Maatwerkgesprek zonnepark Westerlee, 18-4-2023

Verslag

Schetsje als visualisatie van de besproken aandachtspunten.

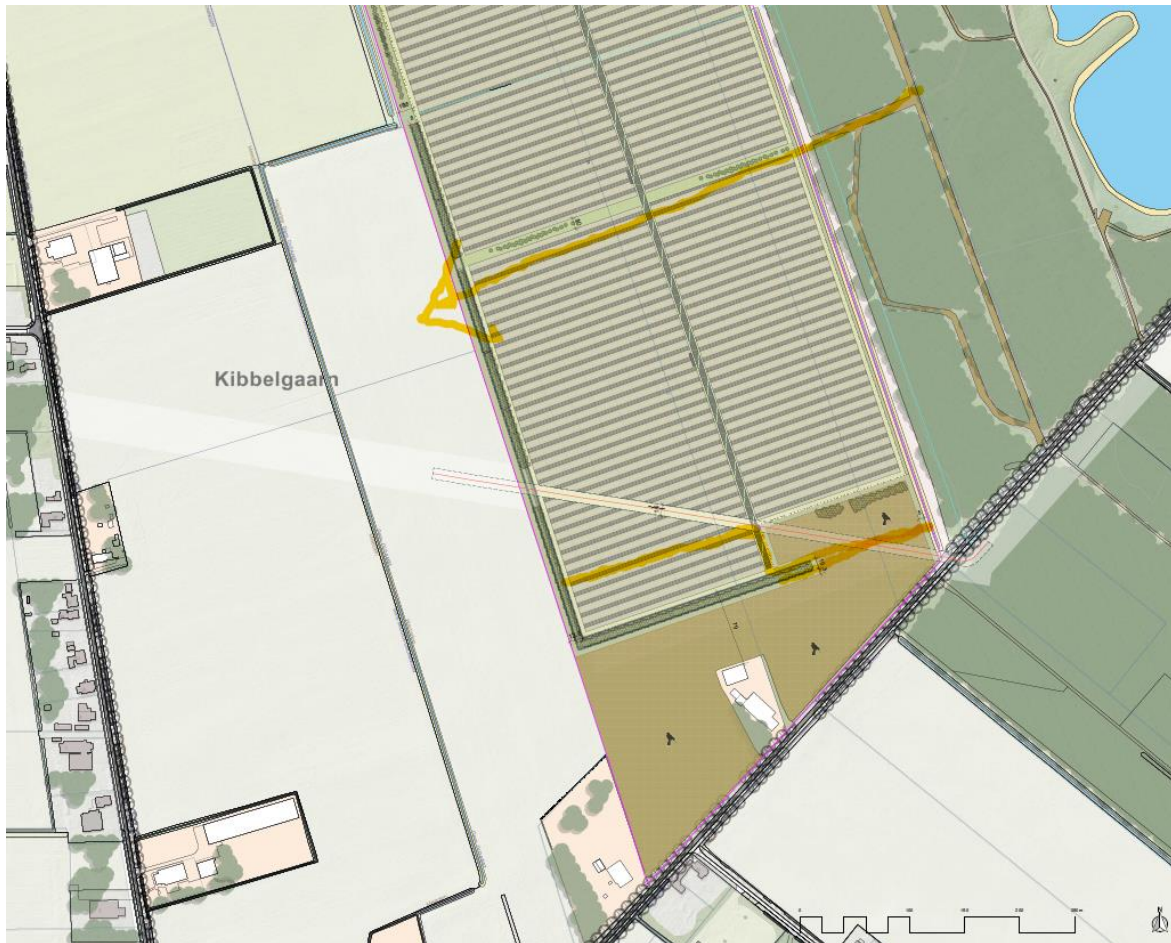
Over voorstel beplantingshoogte: De provincie vraagt waarom aan de noordzijde een aanpassing in de hoogte van de struiken is gedaan. Waarom een verlaging als wens vanuit omgeving? Pure Energie geeft aan dat dit specifiek aan de noordzijde is gevraagd, de omwonenden willen zoveel mogelijk over het park heen kunnen kijken. Aan de zuidzijde willen mensen het zonnepark juist niet zien, daarom is daar voor meer hoogte/dichtheid is gekozen.

Westzijde: Aan de noordkant meer open beeld en naar het zuiden een steeds dichter beeld met beplanting. De beplanting, de soorten en het beeld in verschillende jaargetijden moet verder uitgewerkt worden in een beplantingsplan. De overheden adviseren wel samenhang en continuïteit van de uitstraling van de westrand, bijvoorbeeld door de soortkeuze en een geleidelijke overgang in struikhoogte.

De provincie vraagt waarom is er gekozen voor het **verschuiven van de centrale as** meer naar het midden. Pure Energie geeft aan dat dat is ingegeven vanuit de wens van een omwonende i.v.m. de nabijheid van transformatoren/omvormers bij zijn woning. Er wordt zo meer afstand gecreëerd. Bovendien komt de gewijzigde ligging (bijna) overeen met het tracé van een vroeger veldpad. De overheden kunnen dit goed volgen. Is akkoord

De provincie oppert de mogelijkheid om de verspringing van het park aan de zuidzijde wellicht om te draaien (van west richting oost). Dit geeft ruim zicht op de agrarische velden en leidt misschien tot een prettigere beleving van de ruimte als je over de Ceresweg vanuit het oosten uit het bos komt. Ook wordt hiermee meer afstand gecreëerd tot de woning aan de zuidzijde. Wat misschien prettig is voor de bewoner hier. De overheden vragen de ontwikkelaar dit verder te onderzoeken. De ontwikkelaar geeft aan dit geen gek idee te vinden. Je zit hier wel met de ondergrondse gasleiding en aanrijroutes voor de brandweer. De vraag is ook wat dit doet met de kwaliteit van het akkervogelgebied. Dit vereist wat meer onderzoek. Visualisaties zijn gewenst om dit te verbeelden.

De provincie geeft aan dat ten aanzien van de inpassingszone aan de noordzijde de verschillen duidelijk zijn t.o.v. het vorige schetsontwerp. De poel is meer één element geworden. Dit is goed, maar ze zouden graag zien dat de poel nog meer een robuuste vorm en omvang krijgt. Ook kan hierin wat meer samenhang tussen de lage (poel) en hoge delen (grondwal) worden gecreëerd. Houdt rekening met hoe men hier door de ruimte beweegt. Het ontwerp voor deze zone kan sterker.

De provincie geeft aan dat een **profiel van het onderhoudspad met trafo's en panelen** gewenst is om te kunnen beoordelen of de maatvoering hier goed is.

De provincie geeft aan dat bij de noordelijke watergang voor een brede maat is gekozen, 23 m. Bij het bospad is de doorsteek veel smaller, wellicht is dat optisch te smal bij zichtlijnen vanuit het bos. Pure Energie licht toe dat er gekozen is voor een groenblauwe doorsteek met een goede brede maat om ook een ecologische dwarscorridor met water en flauwe oevers te vormen in het verlengde van de watergang. Bij de groene doorsteek hoeft geen watergang te komen en is de zone smaller ontworpen (10 meter breed). Er wordt aan Pure Energie gevraagd om ook hier een profiel voor te maken, om zo te kunnen beoordelen of de maatvoering aanvaardbaar is. Belangrijk is dat er vanuit het bos de geleiding van het park goed ervaren kan worden.
